Arkivsak-dok. 22/01838-55
Saksbehandler Petter Rappe

Saksframlegg

Detaljregulering for Strandgaten 30-40, gnr. 203 bnr. 1330 m.fl. - PlanID 201613

Figur 13: Etter gjennomføring av tiltak sett fra sjøen. Modell: Egdastrek

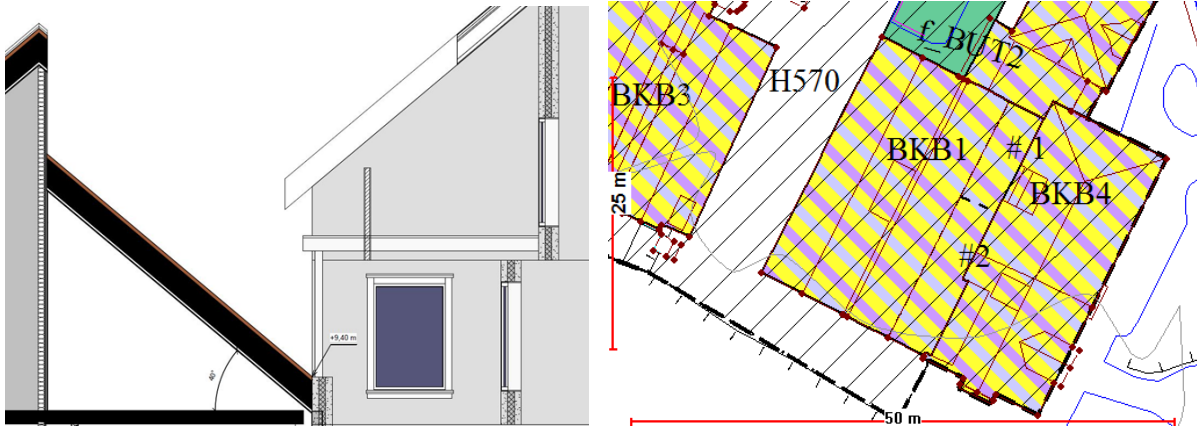
Økes møne og gesimshøyde endres proporsjonene til bygget slik det fremkommer om vi sammenligner figurene 12 og 13 i planbeskrivelsen. I figur 12, som viser dagens situasjon, har byggene i Strandgaten noenlunde samme proporsjoner. I figur 13 skiller Strandgaten 34 seg ut ved at byggene fremstår som slankere enn øvrig bebyggelse.

Det bebygde preget økes ved at byggene blir høyre. Samtidig blir forskjell i høyden mot Strandgaten 40 mindre. Rådmannen har i utgangspunktet vært positive til at byggehøyden i Strandgaten 34 skulle kunne økes så lenge bygget underordnet seg bygget i Strandgaten 40. Dette har også vært en forutsetning hos fylkeskommunen.

Rådmannen er av den oppfatning at bylandskapet tåler at høydeforskjellen mellom Strandgaten 40 og 34 blir noe redusert.

Figur 50: fForhold til altan ved begrenset gesimshøyde i bestemmelsesområdet. Modell: Egdastrek. Kartutsnittet viser lokaliseringen av bestemmelsesområde #1 og altanen til Strandgaten 38 i samsvar med plankartet som lå til offentlig ettersyn..

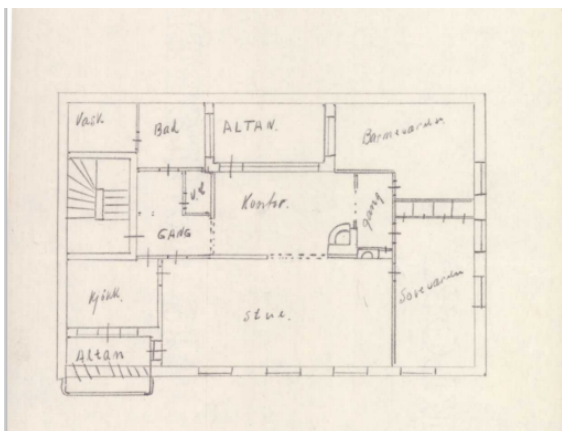
En konsekvens av å øke møne og gesimshøyde er at lysforholdene og utsyn blir redusert særlig i forhold til leilighet i 3. etasje til Strandgaten 38. Regulant opplyser i planbeskrivelsens punkt 4.5.5 at det i henhold til byggt teknisk forskrift sine krav til dagslys ikke er tilfredsstillende lysforhold for altanen i 3. etasje til Strandgaten 38 per i dag. Planforslaget kan ikke bedre dette forholdet, men unngår å bygge altanen inne ved å redusere gesimshøyden til Strandgaten 34 mot Strandgaten 38. Dette skal skje innenfor et begrenset område tilsvarende *Bestemmelsessone #1* i plankartet hvor gesimsen til nybygget ikke skal kunne bli høyere enn rekkverket til altanen til Strandgaten 38.

Figur 24: Forhold til altan med redusert bestemmelsesområde #1. Kartutsnittet viser forslag til endret avgrensning av bestemmelsesområde #1.

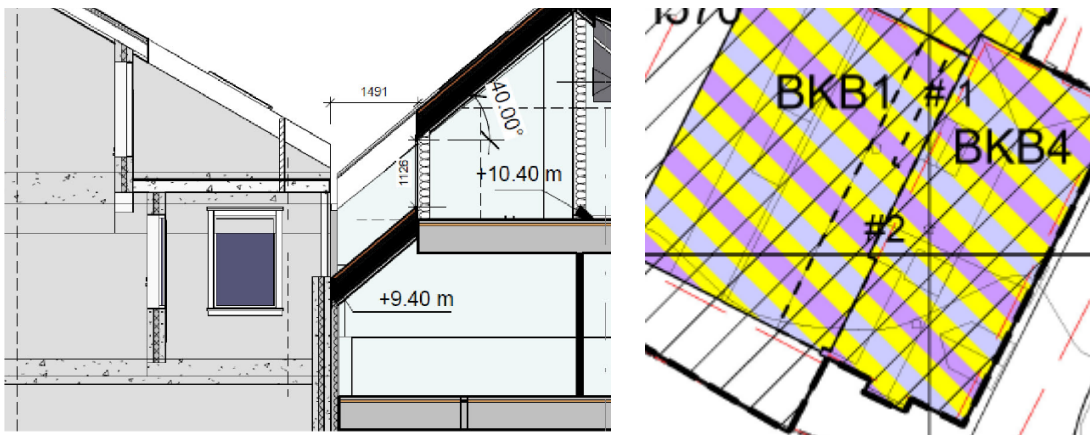
I reviderte plankart som ble sendt ut på høring, er bestemmelsesområde #1 redusert slik at taket nærmest mønet kan ha en høyere gesims som utgangspunkt. Dette åpner for en løsning som er vist i figur 24, side 33 i planbeskrivelsen.

Foreslått endring viser at det kan etableres en vegg 1,5 meter fra åpningen til altanen til leiligheten i 3. etasje av Strandgaten 38. Dette tiltaket vurderes å forsterke opplevelsen av at altanen blir innebygget. Det vurderes videre at dette vil redusere kvaliteten til altanen vesentlig. Det innstilles derfor på at plankartet som lå til offentlig ettersyn legges til grunn for innstilling til vedtak og at det i bestemmelsen § 7.1 knyttet til bestemmelsesområde #1 presiserer at det ikke er tillatt med takopplett.

Figur 50: I snittet fremgår det at arealet definert av #1 får redusert takhøyde og i liten grad omfatter målbart areal for beboelse. Det burde derfor ligge an til å ha lavere takvinkel innenfor bestemmelsesområde #1 for å redusere ulempene for leilighet i Strandgaten 38. Det innstilles derfor på at bestemmelsene åpner for en mindre takvinkel innenfor #1. Kravet i bestemmelsene er at takvinkel skal være mellom 35° og 45°. Etersom aktuelt areal ikke er synlig fra det offentlige rom kan takvinkelen gjerne være under enn 35°. Det foreslås derfor at det åpnes for det i bestemmelsenes § 7.1, men at takvinkelen fortsatt kan 45°.

1. Følgende tekst skal erstatte § 3.7: Avrenning fra planområdet, fra tak og gang-/parkeringsareal, skal ivaretas på egen eiendom via eksisterende overvannsystem. Det skal være fri nødflovmveg mot sjøen på regulert gangareal.
2. Det tas inn i § 5.2 at maksimal høyde på plattingen ikke skal være høyere enn kote 1.2.
3. Nytt rekkefølgekrav 2.3: Uteoppholdsareal f_BUT2 skal være etablert i samsvar med § 41 før det kan gis brukstillatelse innenfor BKB2.
4. Bestemmelsessone #1 skal gjelde takflaten fra gesims til møne i samsvar med plankartet som lå til offentlig ettersyn. Følgende presisering tas inn i § 7.1 knyttet til bestemmelsesområde #1: Det tillates ikke takopplett innenfor den angitte hansynssonen. Takvinkel tillates mindre enn 35°.
